Płock, dnia 30 stycznia 2025 r.

WZP.271.1.118.2024.JM

dot. postępowania o udzielenie zamówienia prowadzonego w trybie przetargu nieograniczonego, na podstawie art. 132 Ustawy Prawo zamówień publicznych z dnia 11 września 2019 r. (tj. Dz. U. z 2024 r., poz. 1320) pod nazwą: **Dostawa 18 szt. fabrycznie nowych, niskopodłogowych autobusów o napędzie elektrycznym, zasilanych wodorem, do komunikacji miejskiej o długości do 12,5 m.**

Zamawiający Gmina Miasto Płock na podstawie art. 135 ust. 6 Pzp przekazuje odpowiedzi na **zapytania nr 1 z dnia 19 grudnia 2024 r.** oraz informuje, że na podstawie art. 286 ust. 1 Pzp dokonał zmiany Specyfikacji Warunków Zamówienia w poniższym zakresie:

Fig. 7: Measured efficiency over output power,  $f_{PWM} = 50 \text{ kHz}$

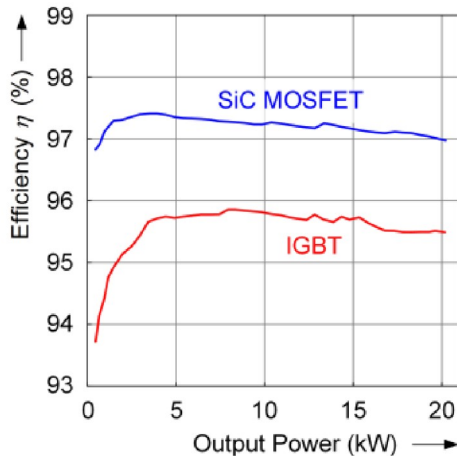
Co do zasady tranzystory wykonane w technologii SiC: SiC IGBT (ang. insulated gate bipolar transistor), SiC MOSFET (ang. metal-oxide-semiconductor field-effect transistor) charakteryzują się wyższą wydajnością w większości pasma obciążenia (maksymalnie do 3%) od ich „zwykłych” odpowiedników IGBT i MOSFET. Nie przekłada się to jednak w całości na wyższą sprawność całego urządzenia, w którym zostały zastosowane gdzie różnica przekłada się zwykle na sprawność większą o ok. 1.5 % w efekcie czego przekładając na sprawność energetyczną pojazdu ma to jeszcze mniejsze znaczenie.

(Dowód: Załącznik nr 10 - “Comprehensive Comparison of a SiC MOSFET and Si IGBT Based Inverter”, Nitzsche M. , Cheshire Ch., Fischer M., Ruthardt J., Roth-Stielow J.)

Zamawiający pozostawia zapisy bez zmian.
